## 仕様変更と販売中止のご案内

### EW1A シリーズ アシストホイールドライブ

EW1A シリーズアシストホイールドライブのホイールの仕様変更と販売中止についてご案内いたします。

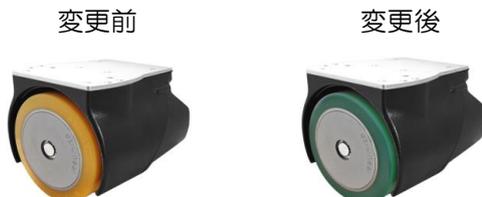
下表のとおり、仕様と形番を変更いたします。

項目	変更前	変更後
ホイール硬度	ショア A92	ショア A63
ホイール色	黄色	緑色

品名	変更前	変更後
アシストホイールドライブ 150 本体 （外部ブレーキなし）	EW1A-150HNA	EW1A-150SNA
アシストホイールドライブ 150 本体 （外部ブレーキあり）	EW1A-150HNB	EW1A-150SNB

製品性能向上のため。  
ホイール硬度を変更することにより床面との摩擦力をアップさせ、より性能がアップいたします。
